Informe EIC-Lanamme- INF-0509-2022

Informe de Auditoría Técnica

Prácticas constructivas, desempeño y seguridad vial de trabajos ejecutados del proyecto: Ampliación de la Ruta 32, sección: Intersección Ruta Nacional No. 4 (Cruce de Sarapiquí)- Limón

Figura 27. Barreras canalizadoras flexibles. Fuente: Plan de manejo de tránsito, 2018

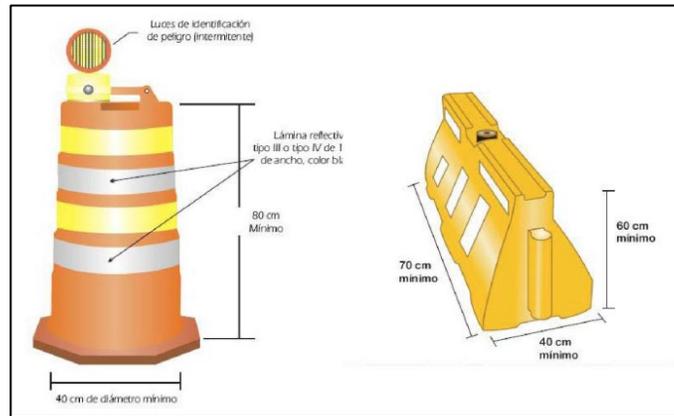
“Cuando la diferencia de niveles entre dos carriles adyacentes sea menor o igual a 50 cm, se deben de utilizar barriles plásticos flexibles similares a los mostrados en la Ilustración. Cuando la diferencia de niveles entre dos carriles adyacentes sea mayor a 50 cm, se deben de utilizar barreras plásticas flexibles similares a las mostradas en la Ilustración, sin perjuicio de que según el desnivel y peligrosidad de la obra se amerite la instalación de barreras rígidas de concreto, tal es el caso de la excavación para el viaducto y la protección de las rampas aledañas.” Fuente: Plan de Manejo de Tránsito, 2018

Cabe destacar que, los elementos a los que el texto anterior hace referencia como barriles plásticos flexibles, corresponde al mostrado en la Figura 27.

Sin embargo, como se muestra en la Figura 28, estas indicaciones no se cumplen en algunos sitios del proyecto.

Figura 39. (a) Camión transporte No. 78 en Est. 78+680 LI hora 9:17 am (b) Boleta de salida del camión No. 78 indicando despacho de planta hora 6:57 am

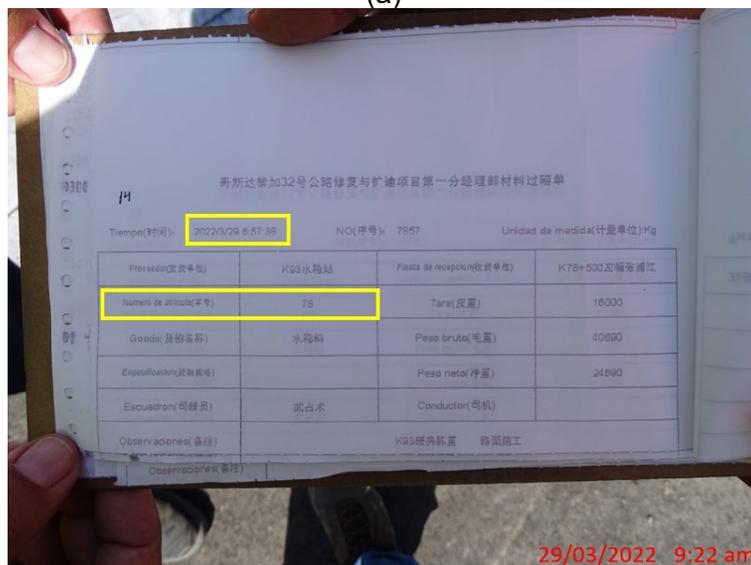
Aunado a lo anterior, en la visita del 29 de marzo del 2022, se evidenciaron algunos camiones con tiempos de transporte del material estabilizado con cemento superiores al máximo establecido en el CR-2010, tal y como se muestra en la Figura 39, se evidenciaron boletas de despacho que muestran que algunos camiones exceden las dos horas desde su salida de la planta hasta el momento de colocación en sitio, lo cual favorece el inicio de la fragua del cemento hidráulico para alcanzar la resistencia de diseño.

En virtud de lo anterior, se remitió a la UE32 el oficio **EIC-Lanamme-178-2022** con fecha del 01 de abril del 2022, en el cual se mencionaron las condiciones evidenciadas y se solicitó el criterio técnico que privó sobre el uso y colocación de estas capas de espesor suelto. Ante lo cual, la UE32 emite su respuesta mediante el oficio **UE-DRA-RN32-009-2022-0817 (179)** con fecha del 16 de mayo del 2022 en el que se hace referencia al criterio emitido por el Consorcio Supervisor en el oficio **CSRN32-0444-2022** del 02 de mayo del 2022, en el cual, la Supervisión establece que la condición observada por el Equipo Auditor no corresponde a una capa de pre-

nivelación sino a una capa de espesor suelto para completar niveles debido a la capacidad del equipo de pavimentación. En la respuesta se destaca lo siguiente:

Figura 58. Regularidad superficial en tramos de 100 m en el carril externo del sentido San José-Limón

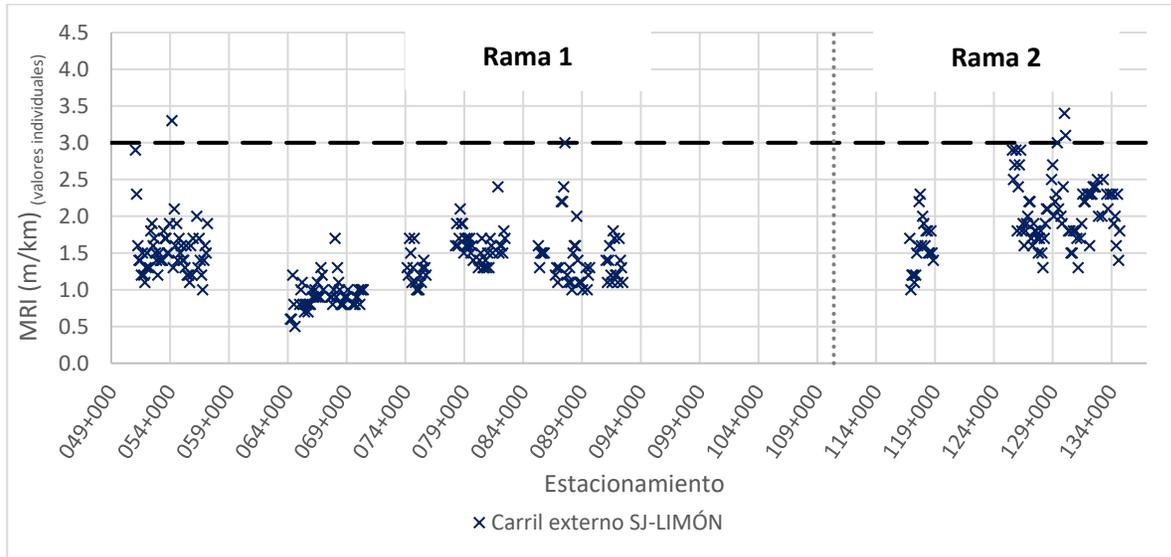
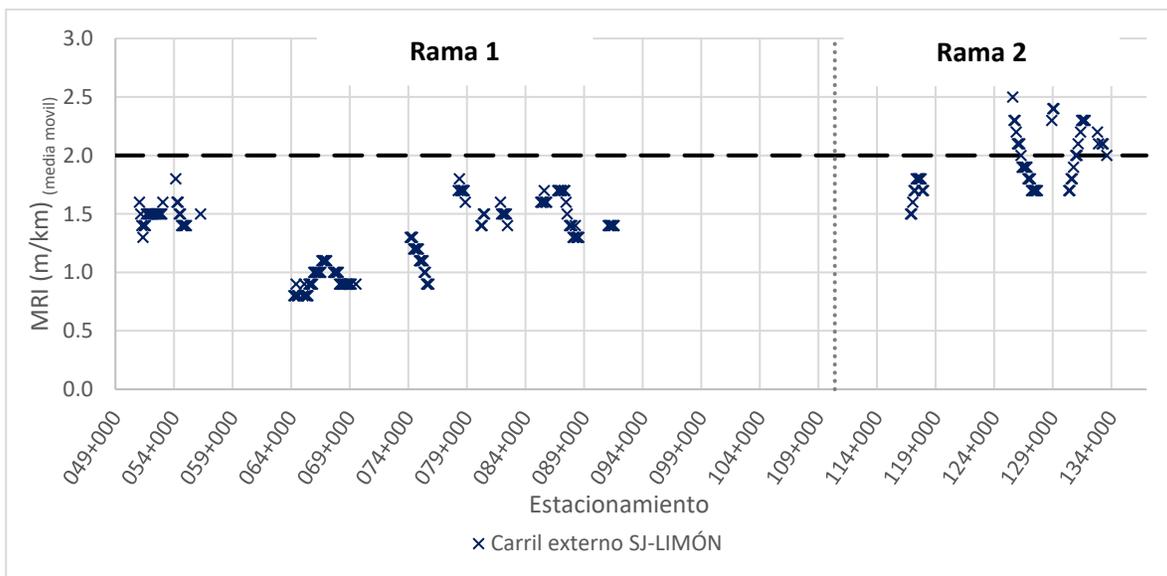
Aunado a lo anterior, se muestra en la Figura 58 los valores individuales obtenidos para el carril externo en el sentido San José-Limón, donde se puede apreciar que únicamente 3 tramos de 100 metros superan el límite máximo.

Finalmente, se destaca que, mediante el oficio CSRN32-0320-2022 del 23 de marzo del 2022, la Supervisión indica que existen sectores en la zona denominada como Rama 2 con incumplimientos del parámetro de IRI, razón por la cual, existen No Conformidades abiertas sobre el tema, las cuales se están resolviendo por parte del Contratista mediante la sustitución de la capa de rodadura en esos sectores.
